현지조치 요구서

2020년도 〇〇국립공원사무소에 대한 종합감사 시 지적된 사항에 대해 아래와 같이 현지조치를 요구하니 즉시 조치하기 바라며, 시정 요구사항에 대하여는 감사종료일 이후 지체 없이 그 결과를 보고하기 바랍니다.

제 목 : 주차장 라인마킹 정비 필요

○○국립공원사무소 장애인 주차장 규격(5,150*3,270)

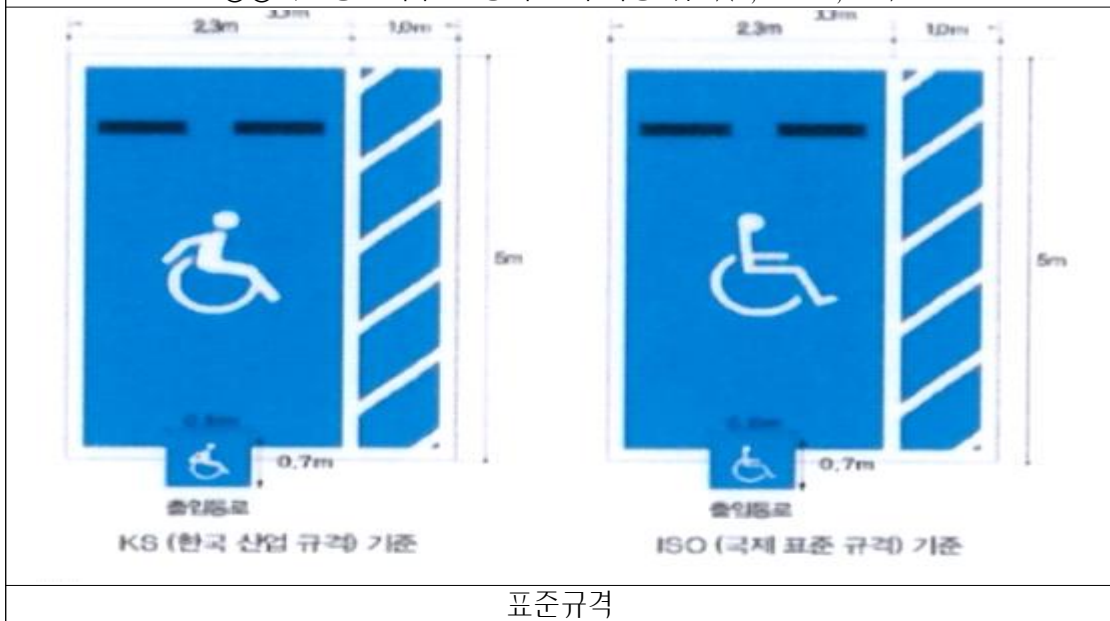
- ○○국립공원사무소 장애인 주차장 규격의 경우 표준규격을 사용하지 않아 이용객의 불편을 초래 할 수 있어 정비가 시급한 실정임
- 현황사진

- 현지조치 (단기조치 : 1개월이내) 【○○국립공원사무소】
- 표준규격으로 장애인 주차장 라인마킹 실시
